Adeguamento del sistema
A7 - A10 - A12

PROGETTO DEFINITIVO

Relazione descrittiva di raffronto soluzione PD - Variante

Figura 4-3. Flussi di traffico A7/A12/A10 nella soluzione di variante

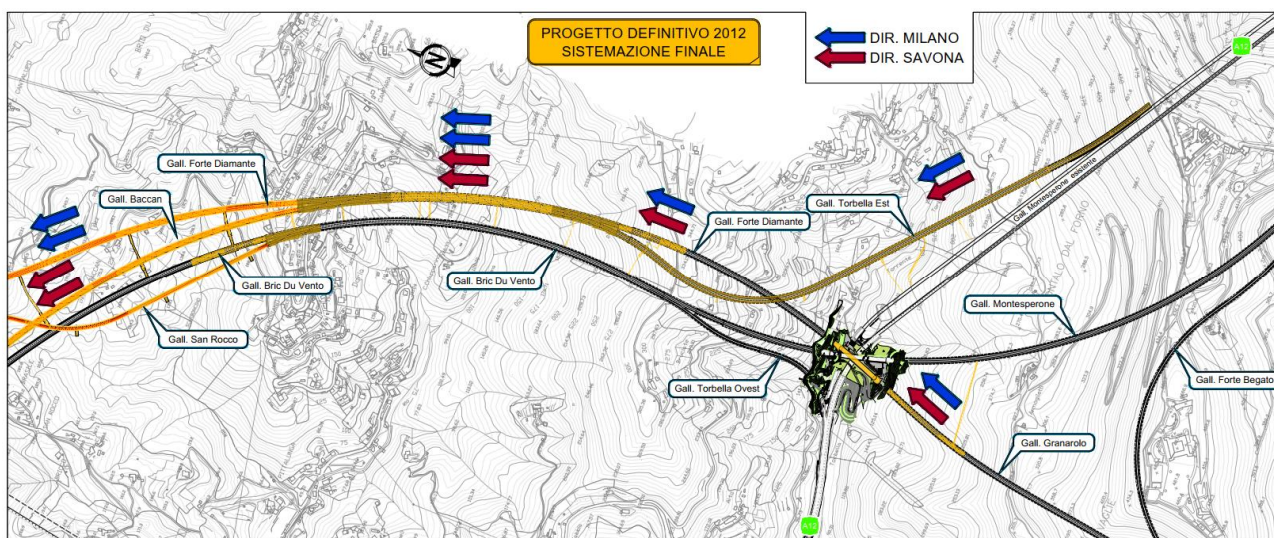
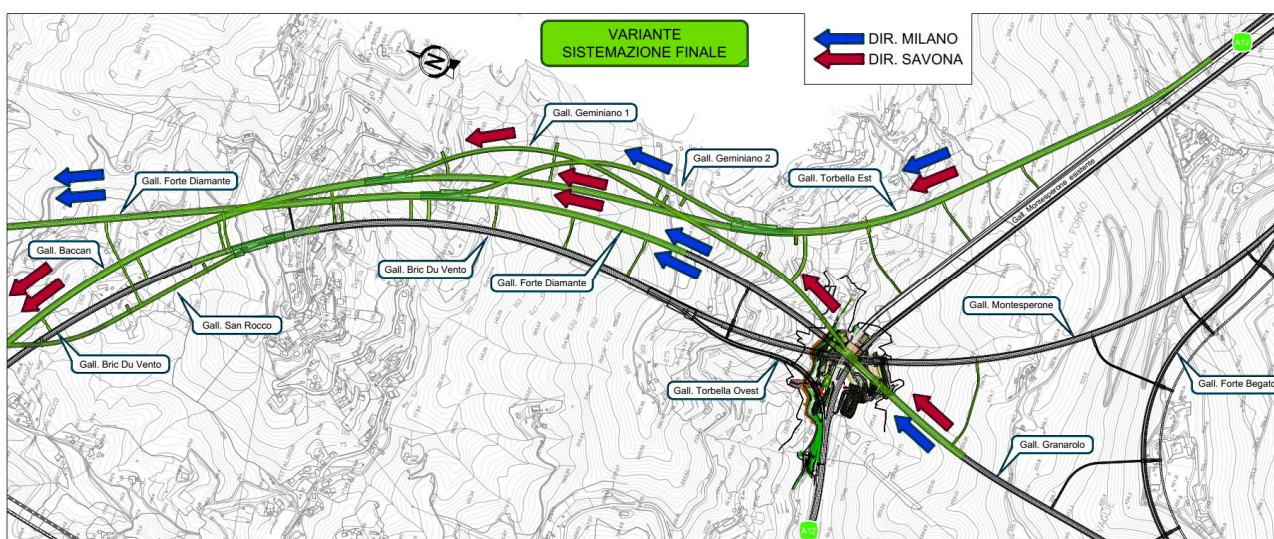
La strategia di organizzazione della nuova intersezione delle autostrade A7 nord e A12 ovest in galleria è stata diretta a modificare il numero e la natura dei punti di conflitto durante le manovre di attraversamento, di diversione e di immissione possibili, dalla presenza dei quali dipendono le condizioni di sicurezza e di operatività dell'interconnessione, potendo questi punti delineare potenziali punti di collisione tra veicoli. Nelle immagini seguenti vengono mostrati i movimenti dei flussi di traffico nella condizione di progetto e in quella della variante.

Figura 4-5. Assi stradali dell'ambito Bolzaneto nella soluzione di variante

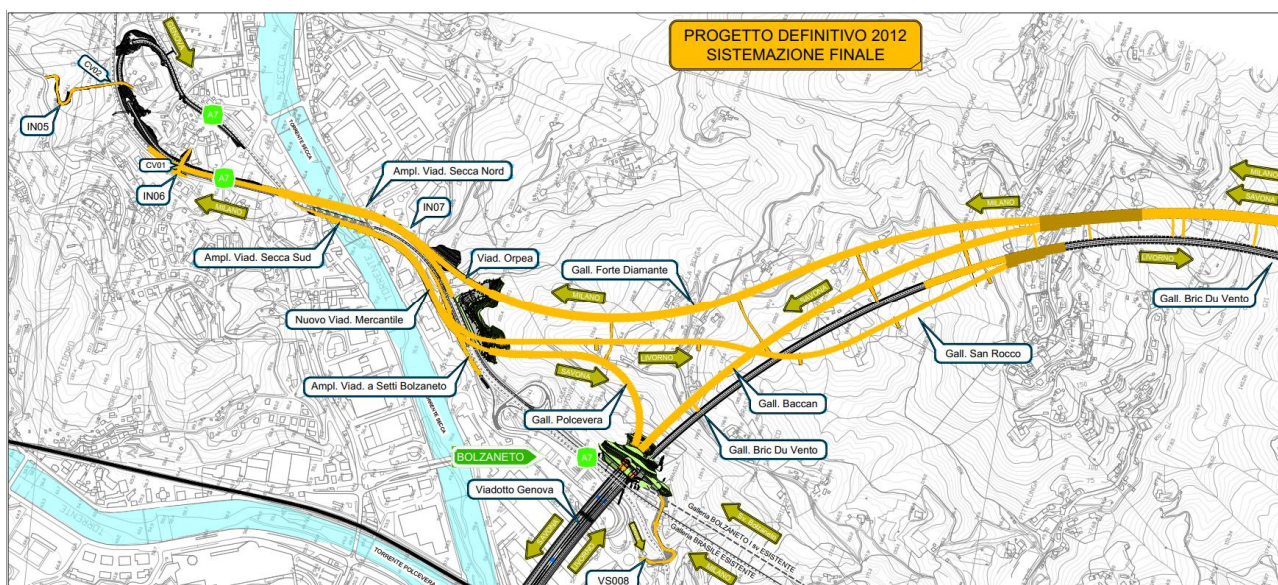
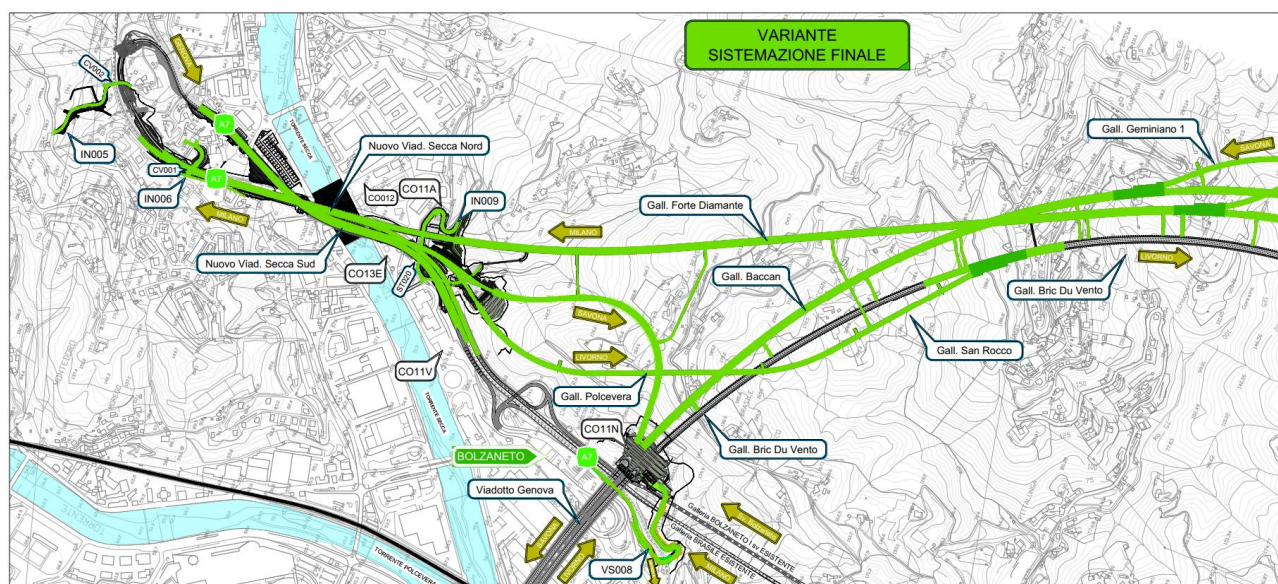
La suddetta riorganizzazione ha consentito lo spostamento dell'imbocco delle gallerie Forte Diamante, Polcevera e San Rocco, una ottimizzazione degli interventi di riqualifica della A7 in direzione nord-sud nel tratto compreso nel tratto tra la rampe di Morego e ad i viadotti Secca, nonché l'ottimizzazione del collegamento della A7 verso la Gronda di ponente in direzione ovest. Tali ottimizzazioni hanno altresì consentito lo stralcio dei viadotti Orpea e Mercantile.

Figura 4-8. Dettaglio della galleria artificiale Torbella nella soluzione di progetto (sopra) e di variante (sotto)

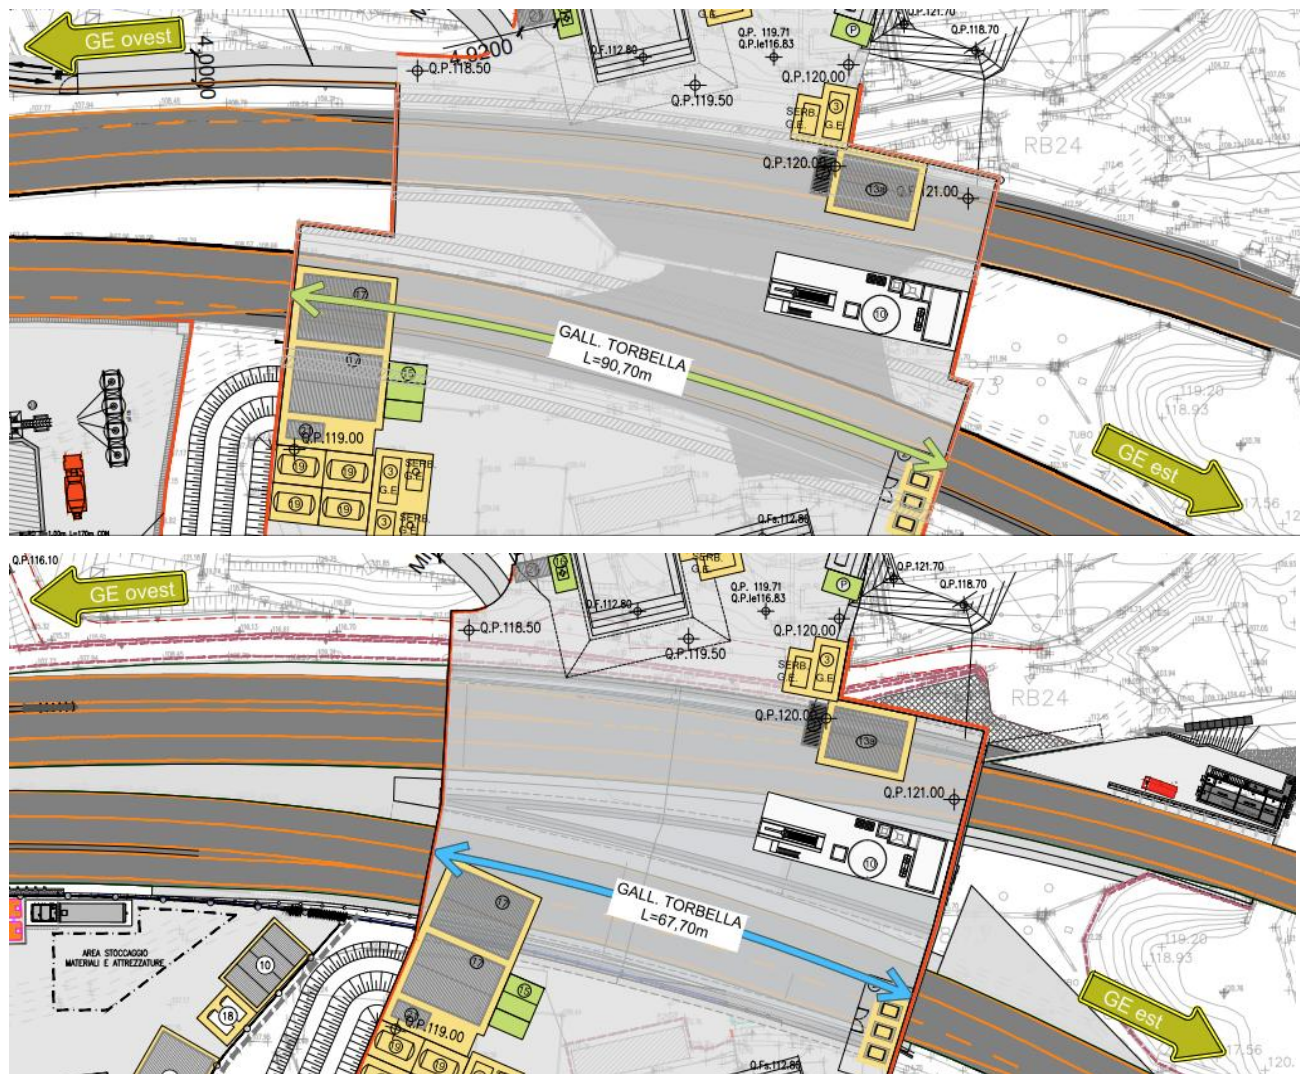
Il previsto allargamento della carreggiata implica un arretramento della zona di imbocco della galleria artificiale Torbella (GA001) di circa 25m, planimetricamente modificata per consentire l'allargamento e la standardizzazione delle luci interne nette delle due canne.

Figura 4-18. Viadotti Secca nella soluzione di progetto (a sx) e nella soluzione di variante (a dx)

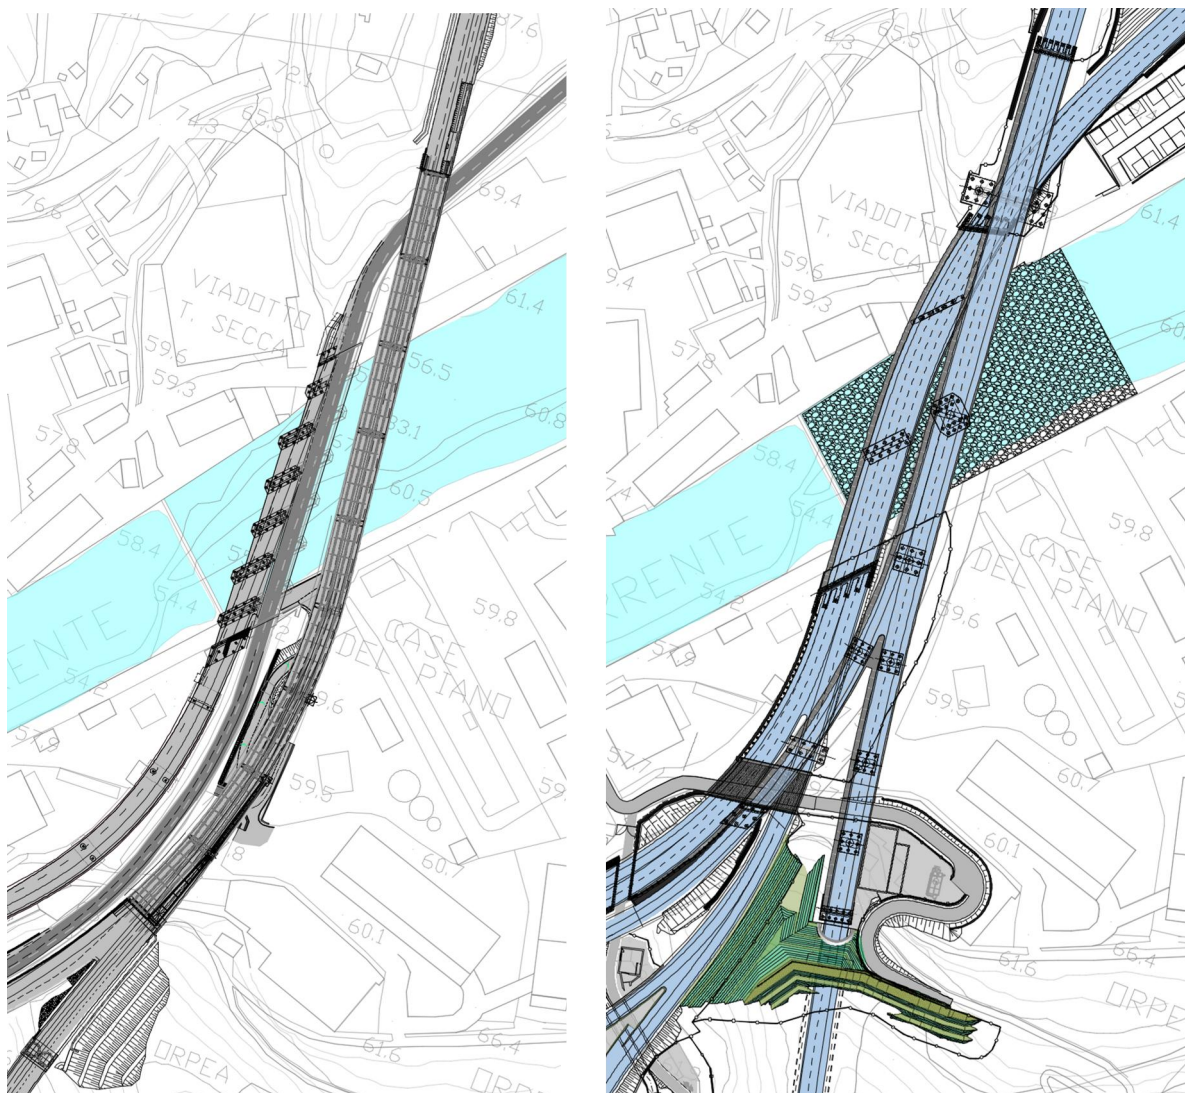
Nelle immagini seguenti vengono messe a raffronto le due soluzioni.

Figura 4-20. Viadotto Secca sud: pianta e profilo della soluzione di variante

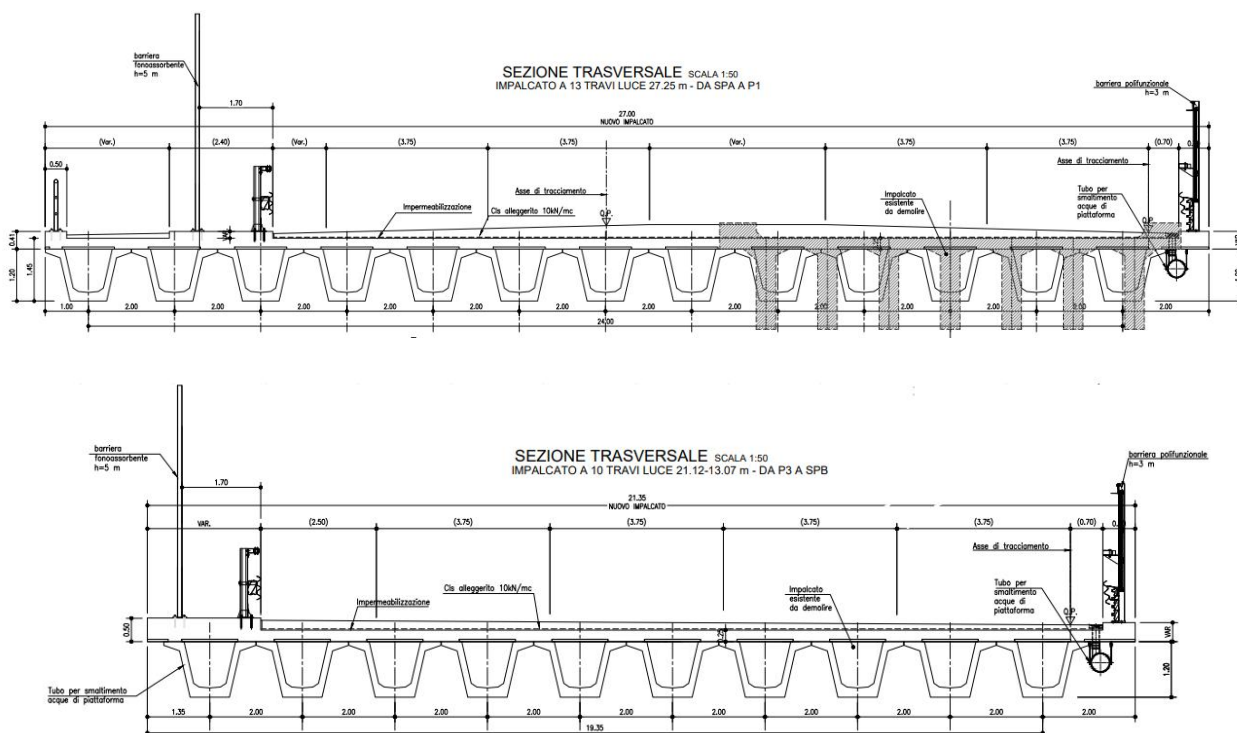
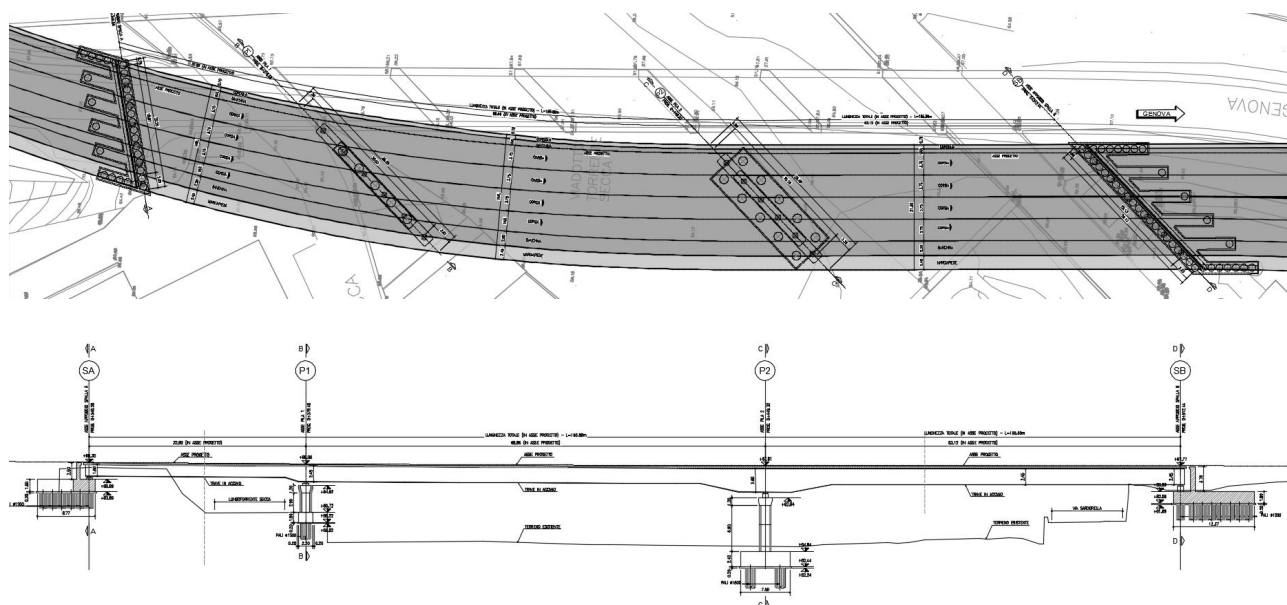
Per viadotto Secca sud la variante prevede la realizzazione di una nuova opera, in affiancamento all'esistente in direzione sud, avente uno sviluppo complessivo di 166 metri circa suddivisi in tre campate di luce pari a 33, 70 e 63 metri. L'opera sarà realizzata con impalcato a struttura mista acciaio-calcestruzzo di larghezza 21,3 metri. La scansione delle pile garantisce una luce netta, misurata ortogonalmente al filone principale della corrente, di circa 43,7 metri tra Pila 1 e Pila 2 e una luce di circa 44,1 metri tra Pila 2 e Spalla B. Tali luci sono rispettano i criteri di compatibilità definiti dalle Norme Tecniche che prevedono che "qualora fosse necessario realizzare pile in alveo, la luce netta minima tra pile contigue, o fra pila e spalla del ponte, non deve essere inferiore a 40 m misurati ortogonalmente al filone principale della corrente". Per maggiori dettagli relativi al progetto di variante del si rimanda al successivo capitolo 10.1.

Figura 4-23. Viadotto Secca nord: Planimetria, profilo e sezioni trasversali della soluzione di variante

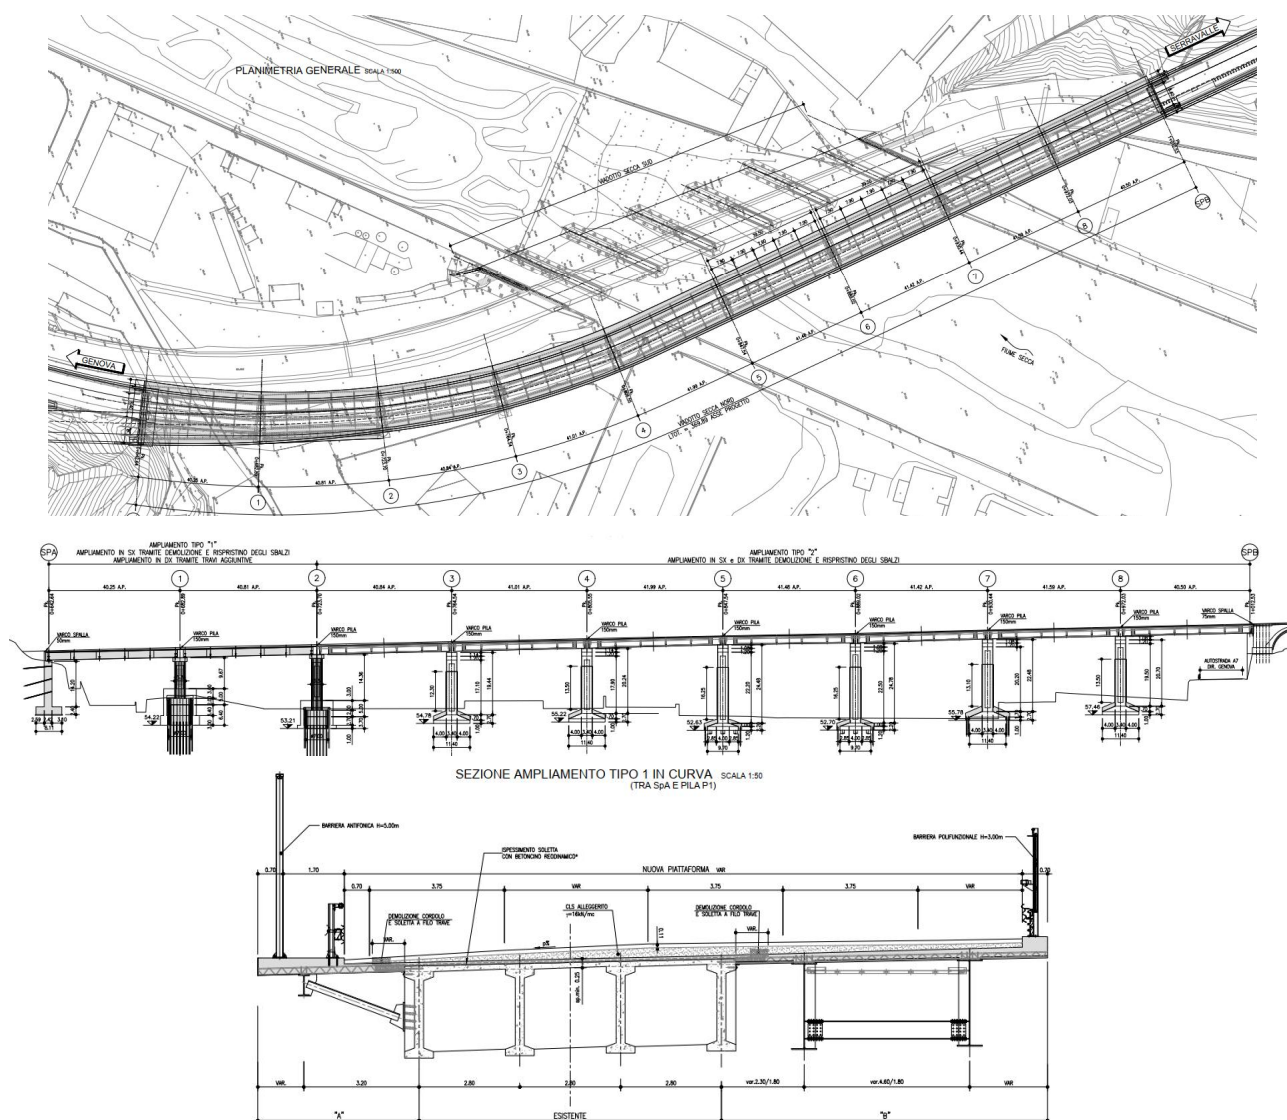
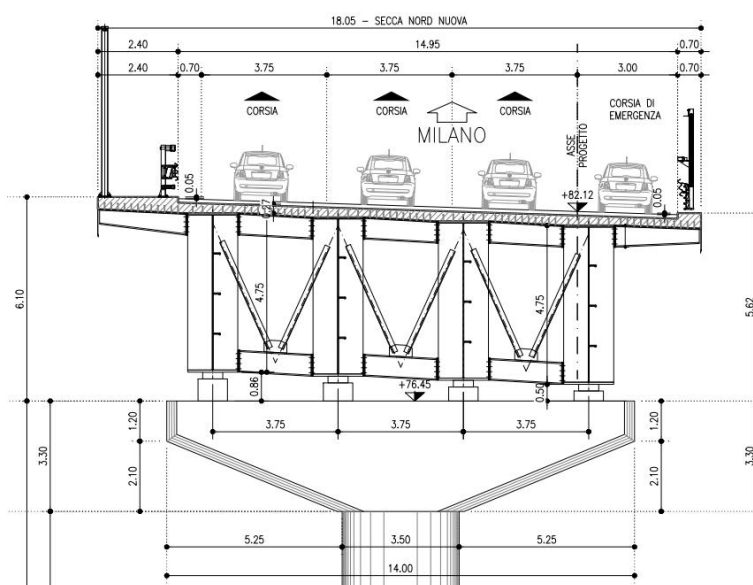
Anche per il viadotto Secca nord la variante prevede la realizzazione di una nuova opera in affiancamento all'esistente. Planimetricamente la nuova opera prevede la realizzazione di un collegamento in viadotto, in corrispondenza della pila 3, della piattaforma della riqualifica della A7 direzione nord proveniente dallo svincolo di Bolzaneto. L'opera ha una lunghezza complessiva di circa 409 metri suddivisi in 7 campate di lunghezza variabile mentre il ramo di collegamento sopra citato ha una lunghezza complessiva di circa 153 metri suddivisi in 3 campate anch'esse di lunghezza variabile. Entrambi gli impalcati saranno realizzati con una struttura mista in acciaio-calcestruzzo di larghezza pari a 18,05 metri, nel tratto compreso tra la spalla A e la pila 2, e di larghezza pari a 14,30 metri nel tratto compreso tra la pila 4 e la spalla B. L'immissione della A7 proveniente dallo svincolo di Bolzaneto avrà larghezza pari a 11,10 metri. Il tratto di collegamento tra i due impalcati avrà larghezza variabile. La scansione delle pile è stata studiata in modo tale da ottenere un allineamento tra la pila in alveo del viadotto Secca nord e la pila in alveo del viadotto Secca sud e nel rispetto delle sopra citate prescrizioni delle Norme Tecniche in merito alle luci minime tra pile contigue nel caso di realizzazione di pile in alveo.
